改善箇所説明図

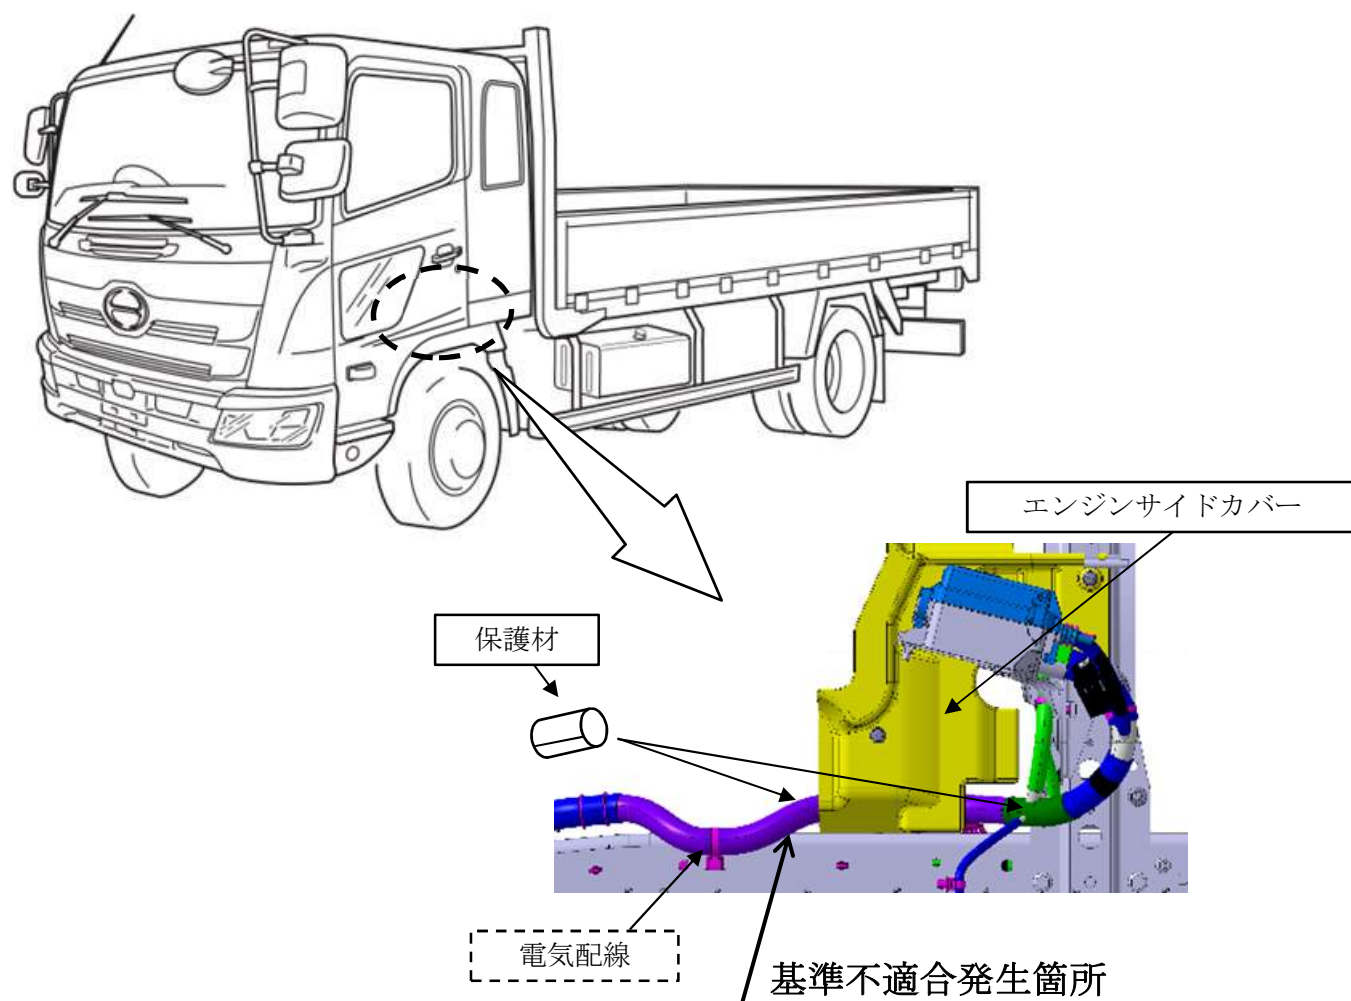
中型トラックの電気配線において、配索ばらつきの設計検討が不足していたため、左フレーム部の配線とエンジンサイドカバー等の周辺部品が干渉しているものがある。そのため、そのまま使用を続けると、走行時の振動等で当該配線の被覆が損傷し、最悪の場合、配線の短絡により火災に至るおそれがある。

改善の内容：

全車両、当該配線に保護材を追加するとともに、一部車両に対してはエンジンサイドカバーを加工する。なお、当該配線に損傷が認められる場合は補修する。

識別：改善済車両には運転者席側ドア開口部のシリアルナンバープレート上側中央部に黒色ペイントを塗布する。
